Avis consultatif du CAUE17 suite à la demande de la commune dans le cadre de l'élaboration de son PLU

Dossier
51/2025

Demande de la commune de Boscamnant le 4 juillet 2025 :

1. BOSCAMNANT // site : Bourg

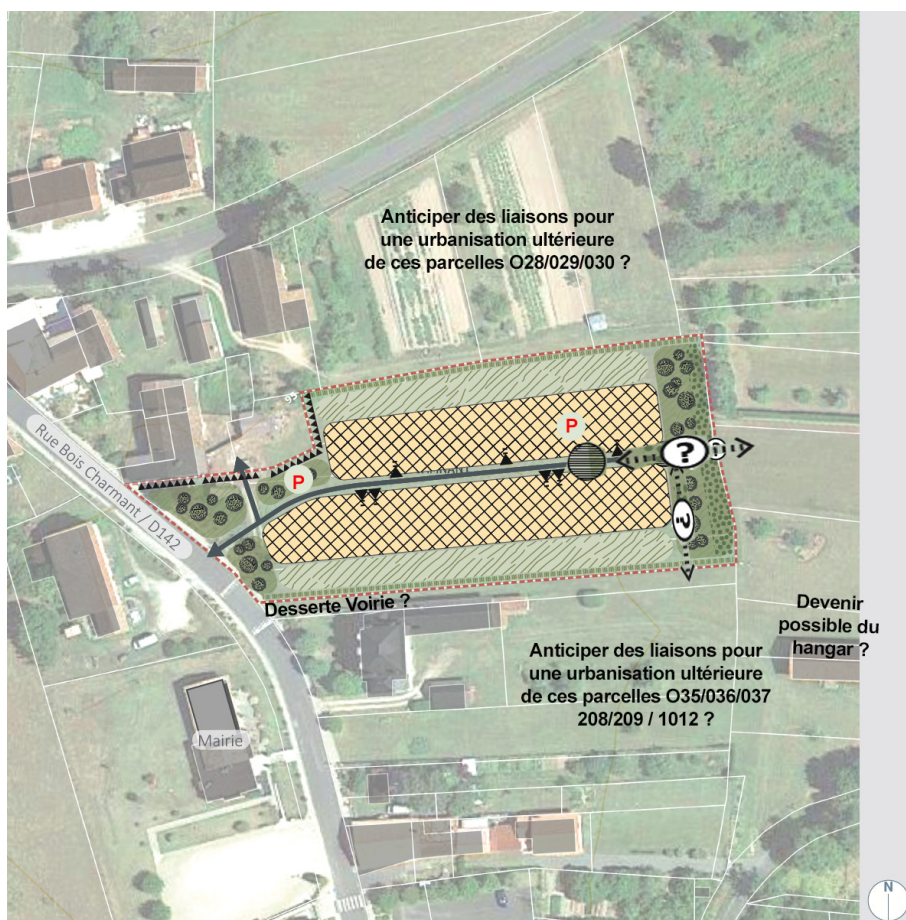
Une introduction exhaustive pour expliquer ce qu'est une OAP sectorielle.

- Bonne prise en compte du traitement des franges en limites séparatives : renvoyer vers l'OAP TVB
- Emprise des futures voiries à limiter pour une imperméabilisation minimale et un traitement « peu routier » (mobilités piétons)

- Privilégier des poches de stationnement (perméables) en cœur d'opération en lien avec des espaces communs, le traitement des eaux de pluie et l'espace de retournement pompier

- Privilégier un front arboré plutôt que du stationnement le long la rue du Bois Charmant

- Voir si continuité de déplacements doux à l'Est ou au Sud ? La voie de mobilité douce ne débouche sur rien. Pas de chemin existant et pas d'urbanisation autorisée à venir. Elle semble seulement permettre de justifier une voie en impasse : voir page 24 du Règlement écrit

- Extension ultérieure de l'urbanisation à l'Est : pas de prise en compte des fonds de parcelles au Nord et au Sud dans une vision prospective ?

Voir devenir du hangar au Sud Est ?

Voir la voirie/ desserte existante en limite Sud peu qualitative et de type drapeau : possibilité d'un accès mutualisé ?
